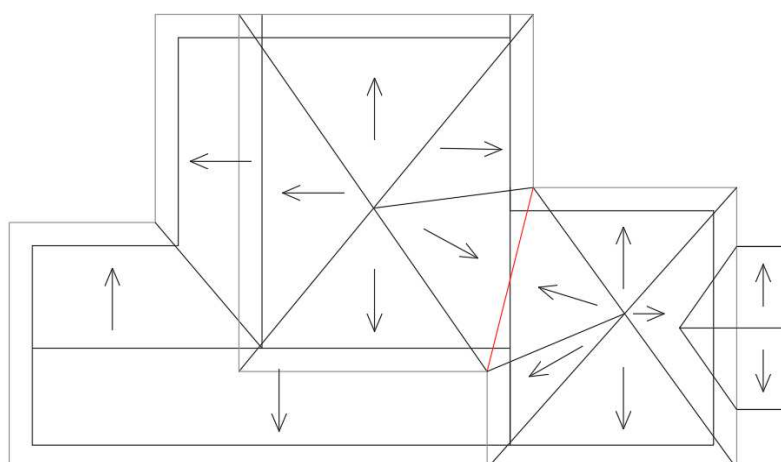
A estrutura de madeira não pode ser aproveitada, tendo em vista que o pinus é uma madeira muito macia, o que facilita o surgimento de xilófagos. Nas imagens abaixo é nítida a presença de microrganismos tais como fungos e cupins, que vieram a comprometer a vida útil da estrutura. Além desses fatores no momento em que estive analisando a cobertura 3 ripas não suportaram o meu peso e entraram em colapso, isso ocorreu em 3 locais diferentes (sobre a copa, sobre a C.A.E. e sobre o depósito e urnas), confirmando assim que a estrutura de madeira de toda a cobertura do fórum está comprometida. Os caibros por sua vez foram executados por um pinheiro um pouco mais resistente, mas nas fotos ainda nota-se que os xilófagos já o atingiram.

A sugestão de execução de uma nova cobertura com estrutura de madeira do tipo Cambará, foi justamente pensando na durabilidade da estrutura, o cambará é uma madeira de lei muito dura e por isso dificilmente surgiriam microrganismos que venham a comprometer a sua estrutura. A mistura de madeiras novas com madeiras comprometidas e de baixa qualidade não deve ser realizada, sob pena de comprometimento da madeira nova.

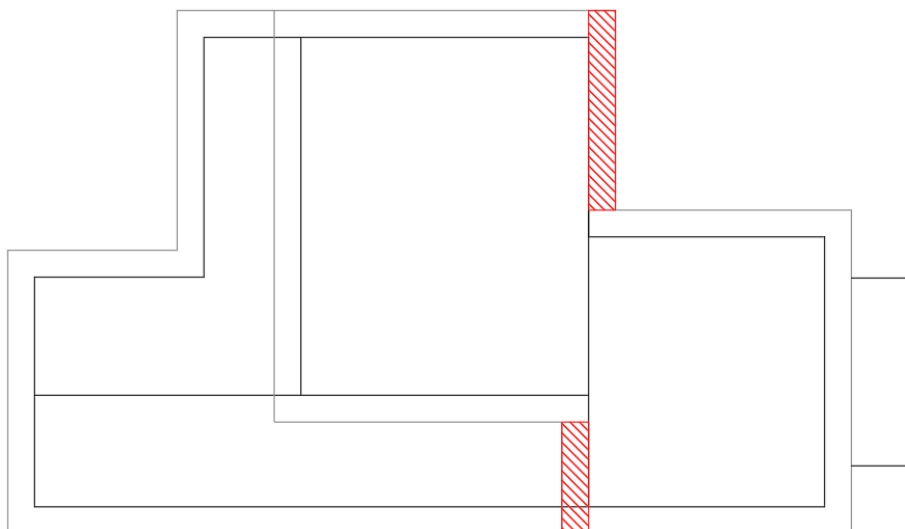
Com relação a demolição do beiral ela é extremamente necessária para que o telhado possua condições satisfatória de escoamento. Atualmente o fórum está com uma abertura significava nas telhas sobre a C.A.E. devido a inclinação necessária para que haja o encontro das águas no depósito de urnas como pode ser observado na imagem abaixo.

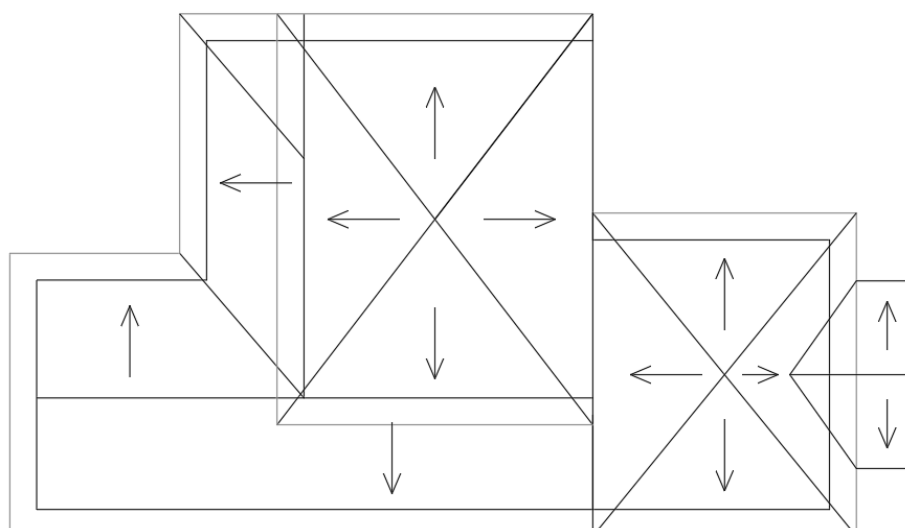
Para a correção do layout da cobertura se faz necessária a demolição parcial do beiral, conforme imagem abaixo
